## Dokumentacja prawna

**„Skablowanie linii napowietrznej 15kV (ciąg Polanka) od słupa nr BBW002605 do stacji SN/nN Przeciszów Góra BBW30442 projekt budowlano-wykonawczy”**

- **Numer inwestycyjny** - UM/TD-OBW/12664/04682/2023 (2023/176/GJ/U)  
• **Nr PSP** - I-BB-AI-2303449
- **Miejscowość:** Przeciszów, gmina Przeciszów, powiat oświęcimski  
• **Województwo:** małopolskie
- **Identyfikatory działek ewidencyjnych:** 121308\_2.0003.1886/5, 121308\_2.0003.3069/1, 121308\_2.0003.3212  
121308\_2.0003.3215/1, 121308\_2.0003.3208, 121308\_2.0003.3218,  
121308\_2.0003.3215/2.
- **Inwestor:** TAURON Dystrybucja S.A.,  
ul. Podgórska 25A,  
31-035 Kraków
- **Zlecniodawca:** TAURON Dystrybucja S.A.  
Oddział w Bielsku – Białej  
ul. Batorego 17A  
43-300 Bielsko-Biała

Tytuł rysunku: Projekt zagospodarowania terenu

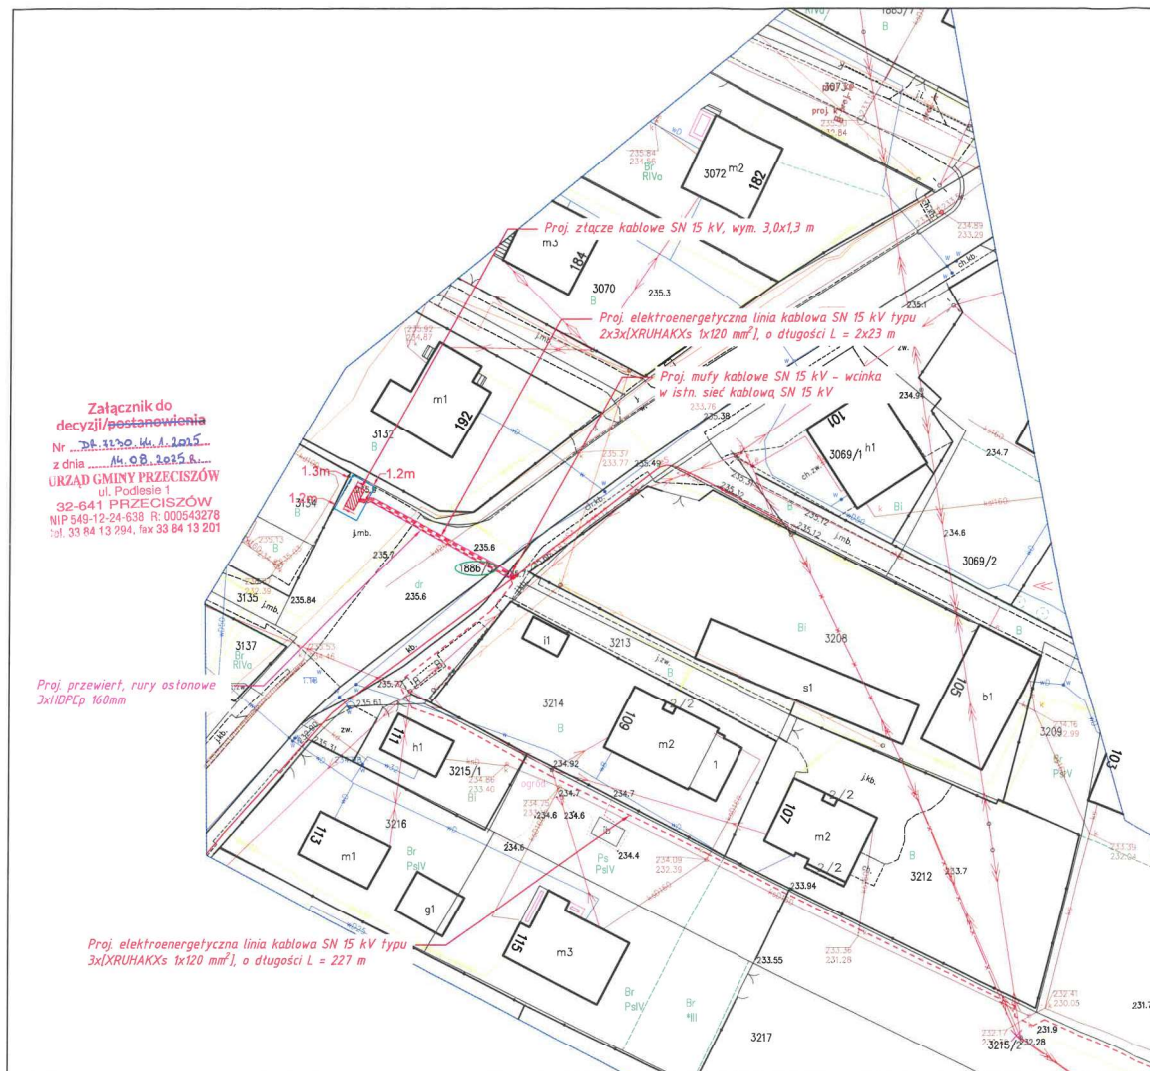
na lokalizację trasy sieci kablowej elektroenergetycznej SN 15kV typu 2x3xXRUHAKXs 1x120mm<sup>2</sup> oraz złącza kablowego SN 15kV w pasie drogowym drogi gminnej, ul. Długa (działka ewid. nr 1886/5), w miejscowości Przeciszów, gmina Przeciszów, jak zaznaczono na załączniku graficznym na niżej podanych warunkach:

1. Uzgadnia się lokalizację urządzenia obcego zgodnie z dołączonym załącznikiem mapowym.  
**Lokalizację w/w urządzenia obcego należy uzgodnić z Gminnym Zakładem Wodociągów i Kanalizacji w Przeciszowie.**

2. Przejście urządzenia obcego w drodze należy wykonać metodą bezwykopową. Należy zastosować rurę ochronną zgodnie z załącznikiem mapowym oraz w przypadku kolizji z innymi urządzeniami obcymi. Urządzenia obce w drodze zlokalizować na głębokości min. 1,50m licząc od rzędnej niwelety drogi lub terenu przyległego do wierzchołka rury. Inwestor zobowiązany jest do wykonania wszystkich prac ze szczególnym uwzględnieniem § 97 Rozporządzenia Ministra Infrastruktury z dnia 24 czerwca 2022 r. w sprawie przepisów techniczno-budowlanych dotyczących dróg publicznych (Dz. U. z 2022 r. poz. 1518), a także przepisami prawa budowlanego oraz do należytego zabezpieczenia terenu.

7. Zobowiązuje się inwestora do zabezpieczenia złącza kablowego SN 15 kV poprzez np. barierki lub odbojnice w taki sposób, aby urządzenie obce nie zostało uszkodzone przez pojazdy,

9. Należy zachować wszelkie parametry zawarte w projekcie zagospodarowania terenu, załączonym do wniosku.
10. Przed przystąpieniem do robót (w przypadku wejścia w działkę drogową) należy wystąpić do Urzędu Gminy w Przeciszowie z wnioskiem o udzielenie zezwolenia na prowadzenie robót w pasie drogowym oraz na umieszczenie w pasie drogowym urządzeń obcych niezwiązanych z funkcjonowaniem drogi zgodnie z art. 40 pkt. 1 ustawy z dnia 21 marca 1985 r. o drogach publicznych (t.j. Dz. U. z 2025 r. poz. 889).

1. Projekt zagospodarowania terenu - skala 1:500.

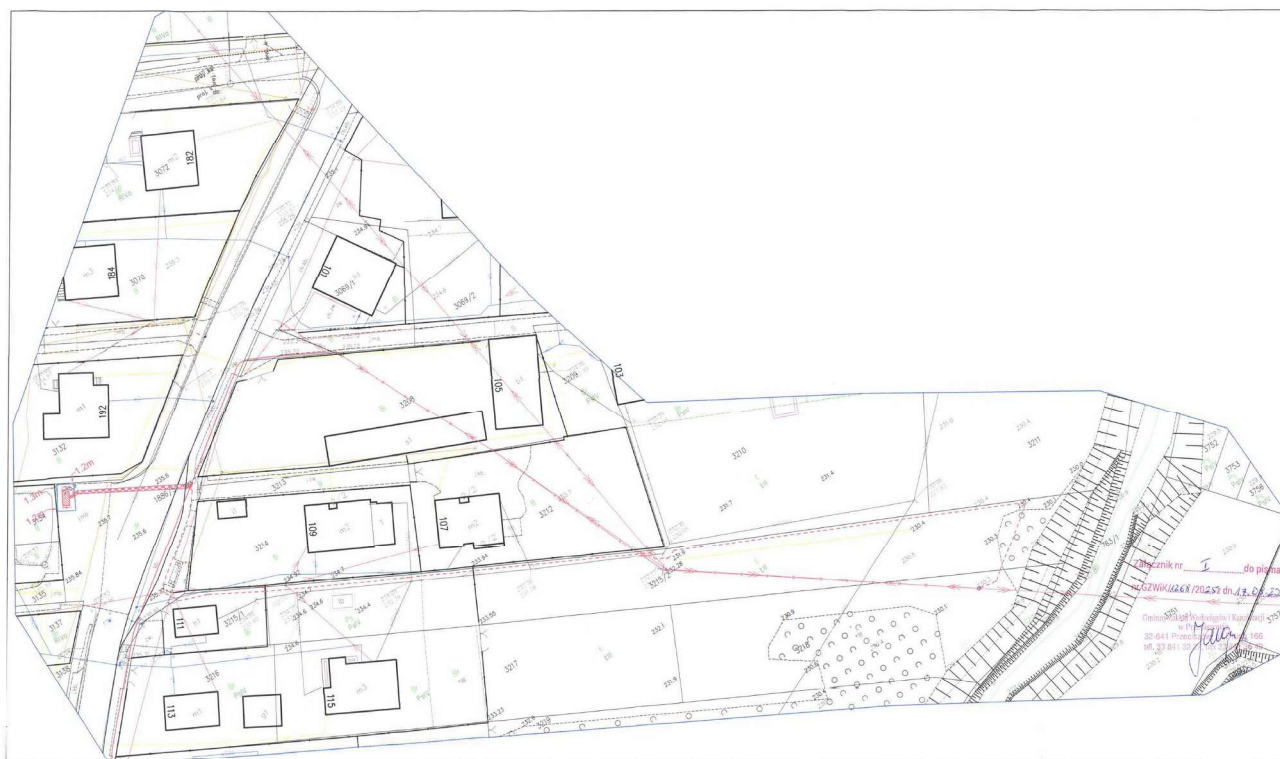
W odpowiedzi na wniosek, który wpłynął do nas dnia 27.08.2025r., i został zaktualizowany w dniu 03.09.2025r. Gminny Zakład Wodociągów i Kanalizacji w Przeciszowie **uzgadnia pozytywnie** plan zagospodarowania terenu dla w/w inwestycji, pod następującymi warunkami:

1. Przed przystąpieniem do prac związanych z skablowaniem linii napowietrznej należy wykonać ręczne przekopy kontrolne w miejscach skrzyżowania z rurociągiem wodociągowym i kolektorem kanalizacji sanitarnej w celu zlokalizowania jego przebiegu oraz głębokości posadowienia.

2. Zabudowy rur ochronnych na projektowanej linii kablowej w miejscu skrzyżowania z rurociągiem wodociągowym i/lub kolektorem kanalizacji sanitarnej, zgodnie z obowiązującymi przepisami i normami.

3. Zachowania odległości od rurociągu wodociągowego i kanalizacji sanitarnej co najmniej 1,0m.
4. Prace w obrębie rurociągu wodociągowego oraz kanalizacji sanitarnej należy wykonać ręcznie z zachowaniem szczególnej ostrożności, pod nadzorem GZWiK w Przeciszowie. Prace związane z nadzorem zostaną wykonane odpłatnie, na pisemne zlecenie Inwestora, które należy złożyć w tut. Zakładzie z co najmniej 7 dniowym wyprzedzeniem i ustalić ich termin.

Tytuł rysunku:		Projekt zagospodarowania terenu	
Data: 09.2025	Revizja: 5.0	Faza projektu: Konceptja	Rys. nr 1

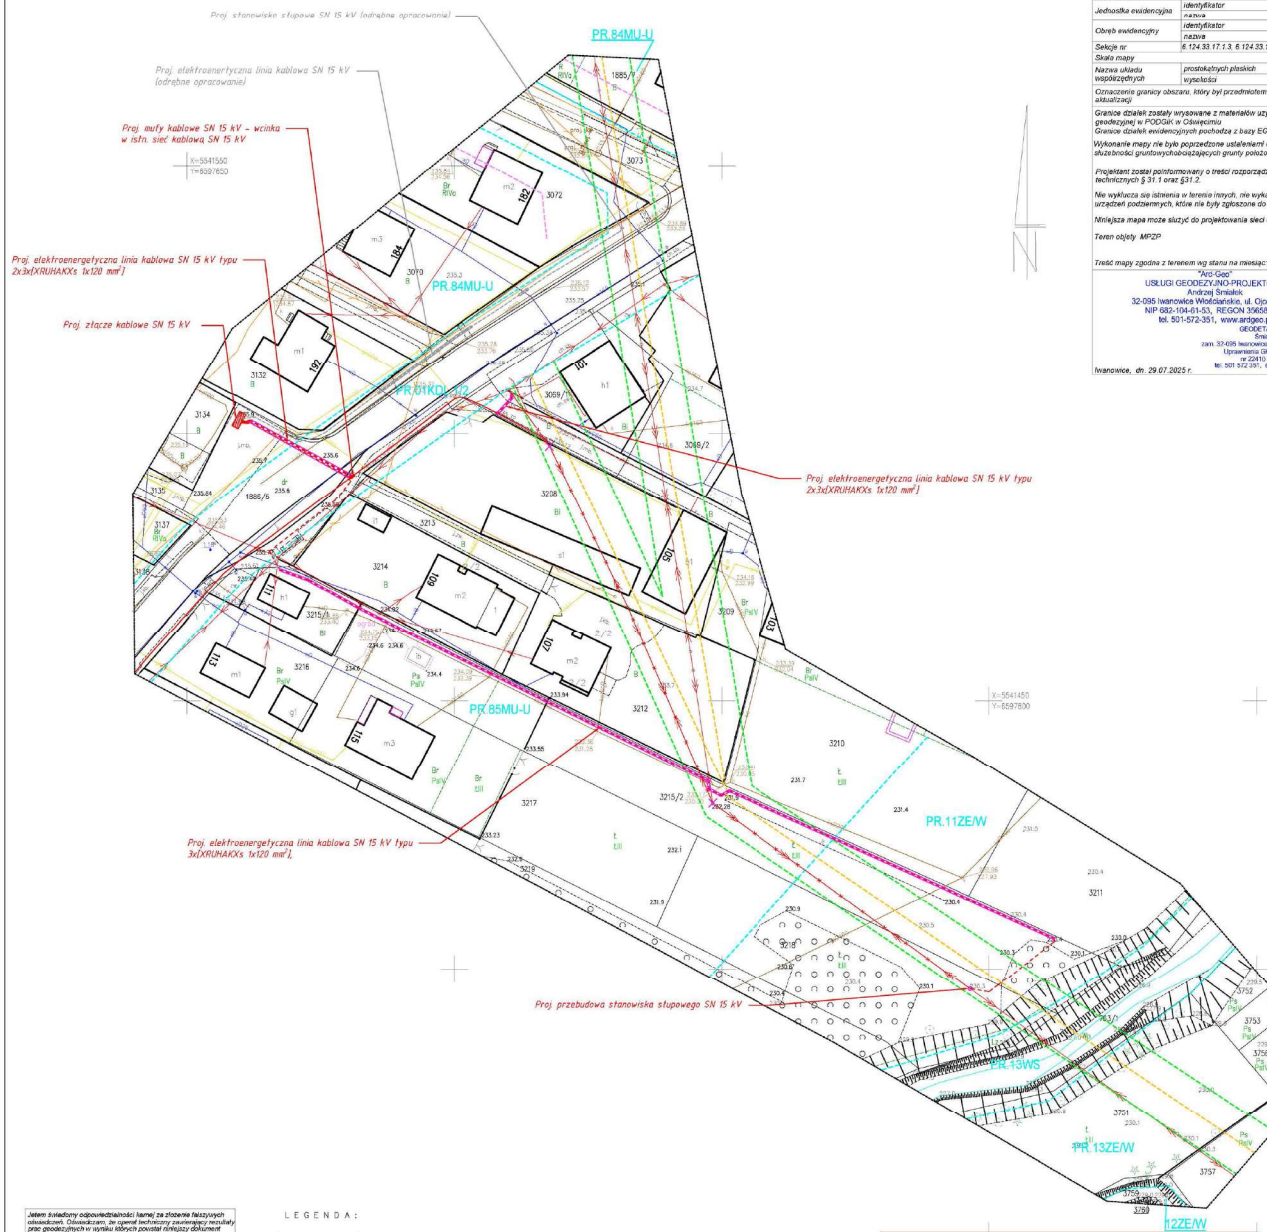
W nawiązaniu do pisma, które wpłynęło do nas w dniu 30.09.2025r., Gminny Zakład Wodociągów i Kanalizacji w Przeciszowie informuje, że przychyliła się do wniosku dot. odstępstwa od zapisów pkt. 3 pisma nr GZWiK/1268/2025 z dnia 17.09.2025r. i dokonuje zmiany przedmiotowego pkt. na:

3. *Zachowania odległości od rurociągu wodociągowego i kanalizacji sanitarnej co najmniej 1,0m. Dopuszcza się dokonanie zbliżenia wskazanego na mapie stanowiącej załącznik, pod warunkiem zabudowy rury ochronnej na projektowanym kablu. Na etapie wykonawstwa należy zachować odległości od infrastruktury administrowanej przez GZWiK w Przeciszowie, co najmniej wskazaną na mapie. Zobowiązuje się Wykonawcę do dokonania przekopów kontrolnych w miejscach zbliżeń poniżej 1m.*

### Dotyczy: uzgodnienie projektu zagospodarowania terenu.

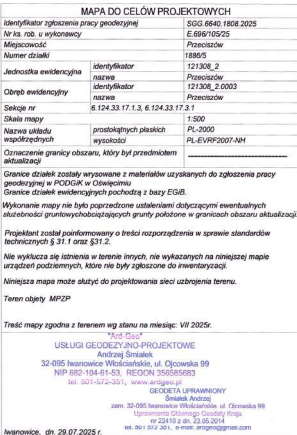
Związek Spółek Wodnych w Oświęcimiu uzgadnia projekt zagospodarowania terenu dla lokalizacji projektowanej infrastruktury elektroenergetycznej w postaci elektroenergetycznych linii kablowych SN 15 kV oraz złącza kablowego SN 15 kV, na działkach nr 3218, 3215/2, 3215/1, 1886/5 obr. 0003 Przeciszów, jedn. ewid. 121308\_2 Przeciszów dla zadania pn. „Skablowanie linii napowietrznej 15kV (ciąg Polanka) od słupa nr BBW002605 do stacji SN/nN Przeciszów Góra BBW30442 projekt budowlano-wykonawczy” , pod następującymi warunkami:

1. Przedmiotowy teren jest odwodniony za pomocą drenowania ceramicznego.
2. W przypadku odkrycia rurociągów drenarskich, fakt ten należy zgłosić do biura tutejszego Związku w celu określenia stanu technicznego i dokonania ustaleń co do sposobu ich naprawy.

3. Uszkodzone rurociągi drenarskie robotami budowlanymi należy naprawić kosztem i staraniem Inwestora.
4. Wszelkie prace na sieci drenarskiej będą wykonywane pod płatnym nadzorem pracownika ZSW w Oświęcimiu.

5. Uszkodzone rurociągi drenarskie należy zastąpić materiałem ceramicznym lub rurami PCV kanalizacji zewnętrznej.
6. W przypadku powstania awarii na sieci drenarskiej w trakcie wykonywania robót budowlanych należy niezwłocznie zabezpieczyć przerwany ciąg drenarski przed zamuleniem, a następnie naprawić. Zaniechanie niezwłocznego wykonania tych czynności może doprowadzić do konieczności wykonania nowych rurociągów drenarskich na koszt Inwestora.

9. Kolizję z siecią drenarską należy nanieść na mapę sytuacyjną w skali 1:500 i przedłożyć w tutejszym Związku.
10. Dla prac z zakresu naprawy sieci drenarskiej ustala się pięcioletni okres gwarancji od dnia dokonania odbioru.

**Tytuł rysunku:** Projekt zagospodarowania terenu

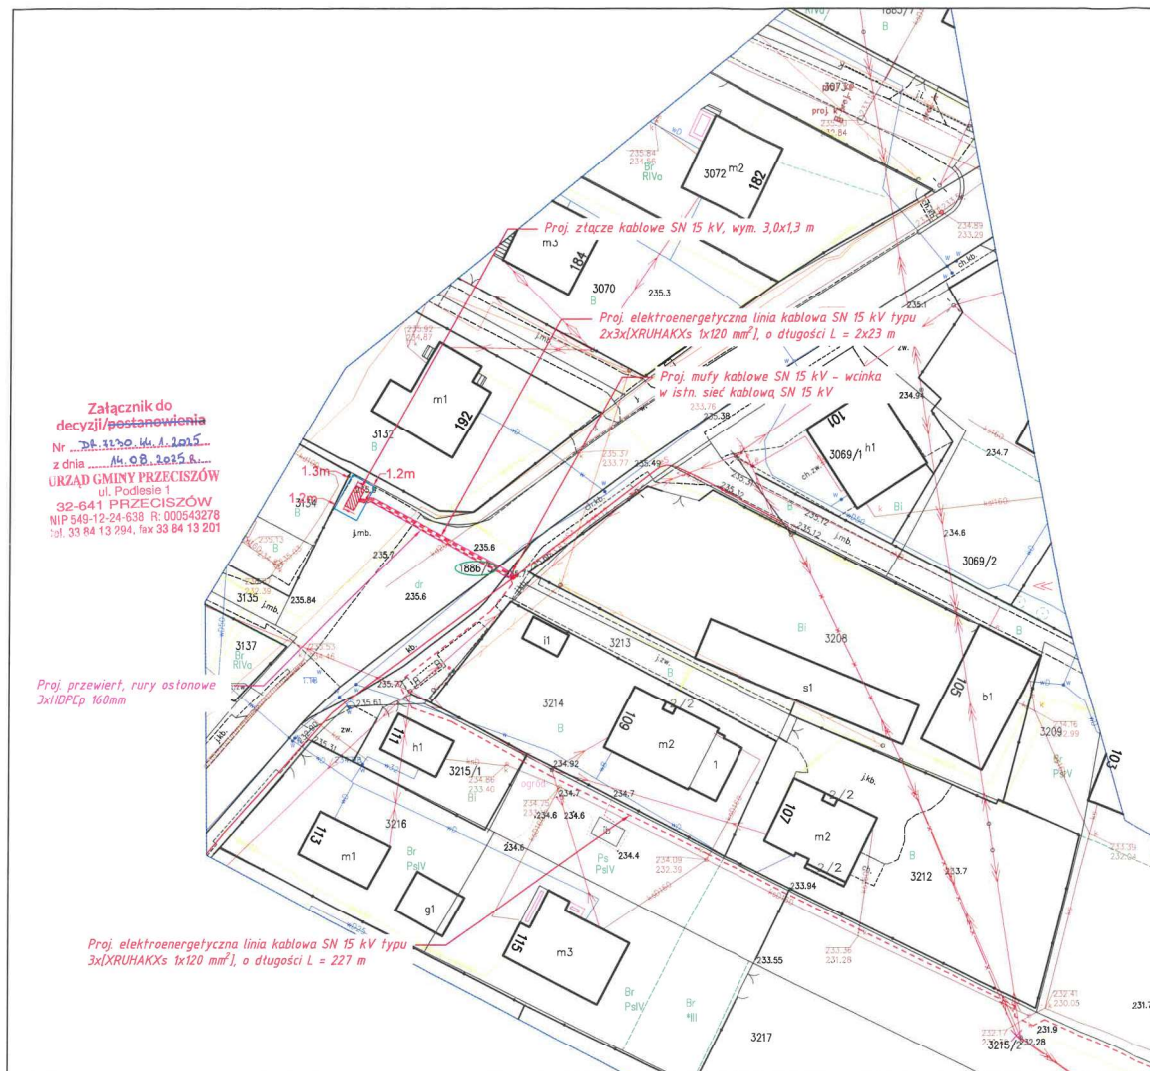
na lokalizację trasy sieci kablowej elektroenergetycznej SN 15kV typu 2x3xXRUHAKXs 1x120mm<sup>2</sup> oraz złącza kablowego SN 15kV w pasie drogowym drogi gminnej, ul. Długa (działka ewid. nr 1886/5), w miejscowości Przeciszów, gmina Przeciszów, jak zaznaczono na załączniku graficznym na niżej podanych warunkach:

1. Uzgadnia się lokalizację urządzenia obcego zgodnie z dołączonym załącznikiem mapowym.  
**Lokalizację w/w urządzenia obcego należy uzgodnić z Gminnym Zakładem Wodociągów i Kanalizacji w Przeciszowie.**

2. Przejście urządzenia obcego w drodze należy wykonać metodą bezwykopową. Należy zastosować rurę ochronną zgodnie z załącznikiem mapowym oraz w przypadku kolizji z innymi urządzeniami obcymi. Urządzenia obce w drodze zlokalizować na głębokości min. 1,50m licząc od rzędnej niwelety drogi lub terenu przyległego do wierzchołka rury. Inwestor zobowiązany jest do wykonania wszystkich prac ze szczególnym uwzględnieniem § 97 Rozporządzenia Ministra Infrastruktury z dnia 24 czerwca 2022 r. w sprawie przepisów techniczno-budowlanych dotyczących dróg publicznych (Dz. U. z 2022 r. poz. 1518), a także przepisami prawa budowlanego oraz do należytego zabezpieczenia terenu.

7. Zobowiązuje się inwestora do zabezpieczenia złącza kablowego SN 15 kV poprzez np. bariery lub odbojnice w taki sposób, aby urządzenie obce nie zostało uszkodzone przez pojazdy,

9. Należy zachować wszelkie parametry zawarte w projekcie zagospodarowania terenu, załączonym do wniosku.
10. **Przed przystąpieniem do robót (w przypadku wejścia w działkę drogową) należy wystąpić do Urzędu Gminy w Przeciszowie z wnioskiem o udzielenie zezwolenia na prowadzenie robót w pasie drogowym oraz na umieszczenie w pasie drogowym urządzeń obcych niezwiązanych z funkcjonowaniem drogi zgodnie z art. 40 pkt. 1 ustawy z dnia 21 marca 1985 r. o drogach publicznych (t.j. Dz. U. z 2025 r. poz. 889).**
